OGGETTO: Art. 19 del Dlgs. 152/2006, artt. 48 e 43 comma 6 della LR. 10/2010. Verifica di assoggettabilità a VIA postuma senza modifiche per l'impianto esistente di potabilizzazione denominato "Prombiolla" e per le relative opere di presa, sito nel Comune di Pistoia.

Proponente: Publiacqua S.p.A - **Invio integrazioni e chiarimenti**

Figura 1: Schema a blocchi corretto

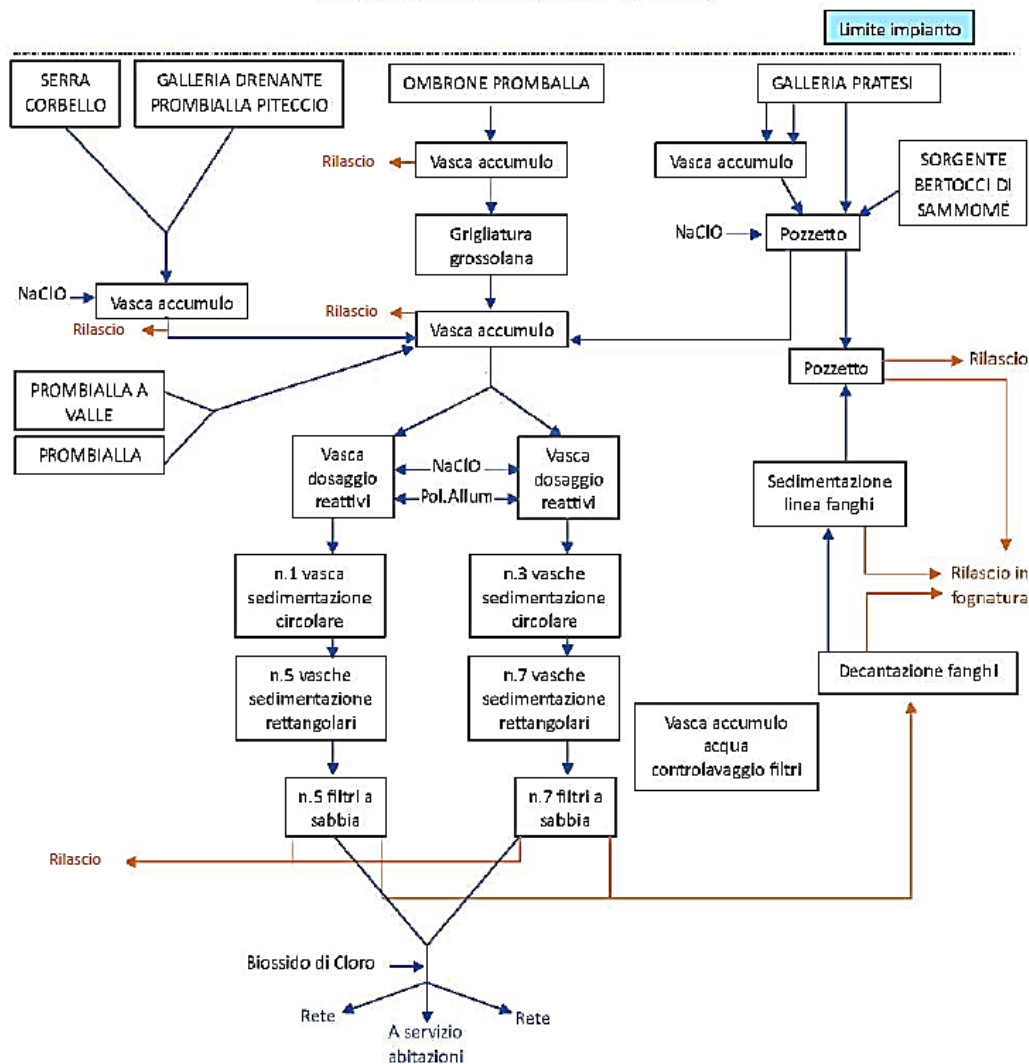
1.4 di chiarire quale sia la definizione delle acque in uscita dalle vasche di accumulo, se “Rilascio” come riportato nello schema a blocchi dell’impianto di potabilizzazione della Fig. 8 dello “Studio di Impatto Ambientale”, o “Scarico” come si legge in Fig. 7 della “Sintesi non tecnica”. Inoltre, nel suddetto schema a blocchi si rileva l’introduzione di HCl, che, però, non viene citato nella descrizione sintetica del sistema di trattamento di potabilizzazione: al riguardo si richiedono chiarimenti.

Le acque di uscita dalle vasche di accumulo sono rilasci “di troppo pieno” e hanno la stessa qualità della risorsa prelevata.

L’acido cloridrico è stoccato presso idoneo serbatoio di stoccaggio ma non viene aggiunto alle acque grezze in entrata al trattamento per migliorarne i successivi processi di sedimentazione, come avveniva in passato indicato in Fig. 7; ad oggi l’acido cloridrico viene combinato con il clorito di sodio per la produzione di biossido di cloro per disinfezione finale dell’acqua in uscita dall’impianto.
